SERVICE INFO – INA 0124

Diferențele vizuale ale rolei de ghidare 532 0160 10

Figura 1: Versiunea 1

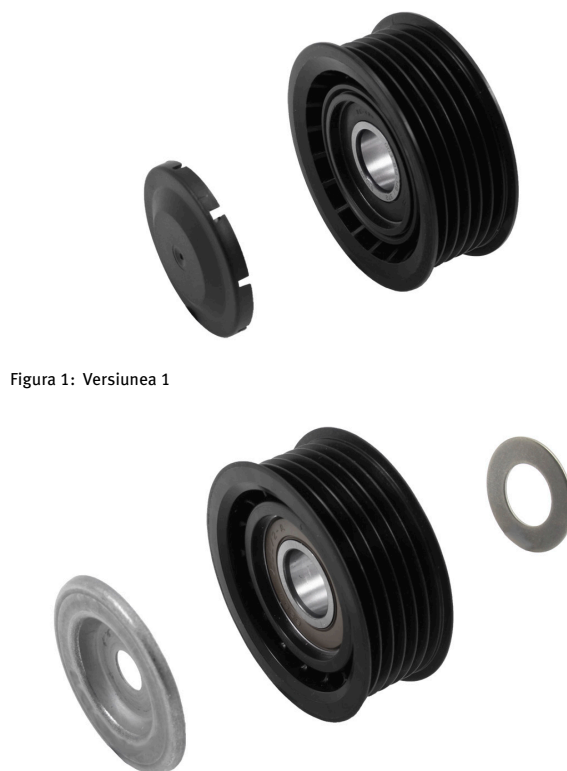
Pentru vehiculele de mai sus există două role de ghidare diferite, cu numărul de reper 532 0160 10.

Cele două role de ghidare se deosebesc doar sub aspect vizual sau ca volum de livrare, acestea putând fi utilizate fără nici un fel de restricții.

Principala caracteristică distinctivă o reprezintă capacul frontal și șaiba suplimentară pentru varianta din Figura 2. Pentru a se realiza alinierea curelei cu nervuri trapezoidale se impune montarea șaibei alăturate între blocul motor și rola de ghidare.
